PREAVIS AU CONSEIL COMMUNAL D'YVERDON-LES-BAINS

*concernant**l'adoption du plan de quartier (PQ) « Clendy-Dessous » et l'adoption des réponses aux oppositions suscitées par l'enquête publique*

Coupe transversale extrait du PQ tel que soumis à enquête publique en 2016.

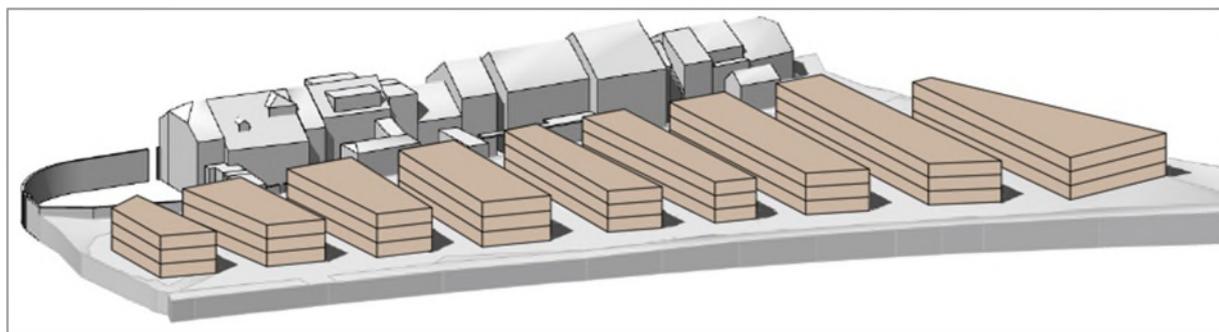
- 2) Perte de vue : *"avec le projet de construire des bâtiments de 3 étages," les opposants craignent qu'il "en résulte pour les habitants de Clendy une perte de vue"*.

- 11) Perte de vue : les opposants affirment que *"la hauteur exagérée des bâtiments enlève vue sur le Jura et lumière"*.
- 12) Augmentation de la circulation : les opposants considèrent que *"l'augmentation du nombre de voitures qui en résulte va à l'encontre de la fluidité du trafic, de la tranquillité et la sécurité des habitants. Le sens unique ne va rien y changer"*.
Les opposants affirment que *"si on additionne le nombre de voitures, des habitants du complexe qui va surgir à la place de la tour Landi et celle de l'EMS 4 Marronniers agrandi, on imagine facilement le scénario, à moins qu'il soit prévu d'élargir le passage sous-voie ligne Yverdon-Lausanne et de créer ainsi une présélection et de modifier le passage à niveau de la ligne Yverdon-Yvonand"*.

- 2) Perte de vue : dès le début des études du plan de quartier soumis à enquête publique, la recherche d'une cohabitation harmonieuse entre l'îlot de Clendy et le plan de quartier fut l'un des principaux objectifs fixés par la Municipalité. De ce fait, cette dernière s'est montrée favorable à des constructions au demeurant plus longues que hautes et s'est déterminée sur des bâtiments ne dépassant pas 2 niveaux sur rez (R+2). Ces derniers respectent donc les gabarits de l'îlot voisin demeurant même, sur l'ensemble, plus bas.

- 11) Perte de vue : dès le début des études du plan de quartier soumis à enquête publique, la recherche d'une cohabitation harmonieuse entre l'îlot de Clendy et le plan de quartier fut l'un des principaux objectifs fixés par la Municipalité. De ce fait, cette dernière s'est montrée favorable à des constructions au demeurant plus longues que hautes et s'est déterminée sur des bâtiments ne dépassant pas deux niveaux sur rez (R+2). Ces derniers respectent les gabarits de l'îlot voisin demeurant même, sur l'ensemble, plus bas.
La disposition des aires de construction dite « en peigne » offre des dégagements ponctuels (vues) sur le Jura, ce qui ne serait pas le cas dans une disposition longitudinale des bâtiments projetés.
